Doplnenie informácií k posudzovaní vplyvov na
životné prostredie EIA

Názov stavby : **Polyfunkčný bytový dom Záhradnícka ul.**
Miesto stavby : Bratislava – MČ Ružinov, k.ú. Karlova Ves
Stavebník : ZELENKA, a. s..
LV : 3897, p.č. 10800/66, 10800/67
Projektant : KYSKA.architects & Ing. Eva Takáčsová, Bajkalská 30, 821 05
Bratislava

Polyfunkčný bytový dom, Záhradnícka ul., Bratislava-Ružinov

Doplňujúce informácie navrhovateľa

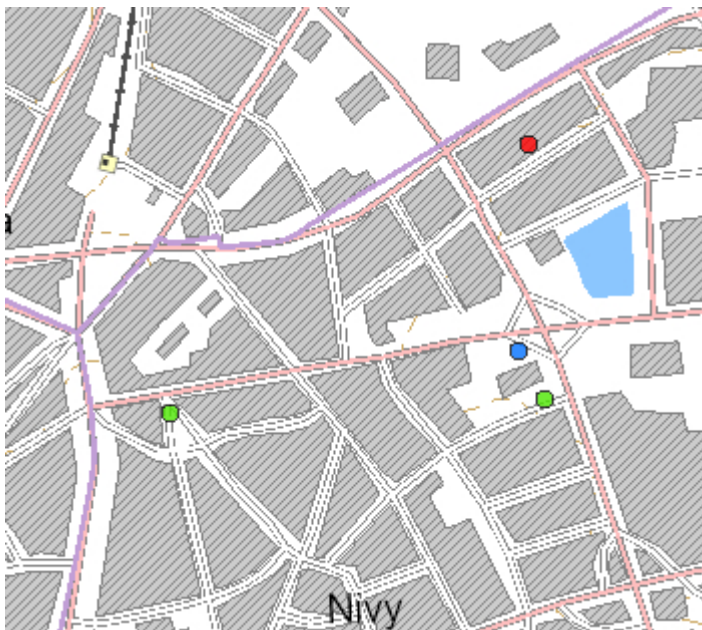
- 2. Žiada vypracovať svetlotechnický posudok pre možné zatienenie bytových a nebytových priestorov v bytovom dome Palkovičova 245/15 na parcele 10800/9.

Vyjadrenie: V prílohe dopĺňujúcej informácie predkladáme svetlotechnický posudok.
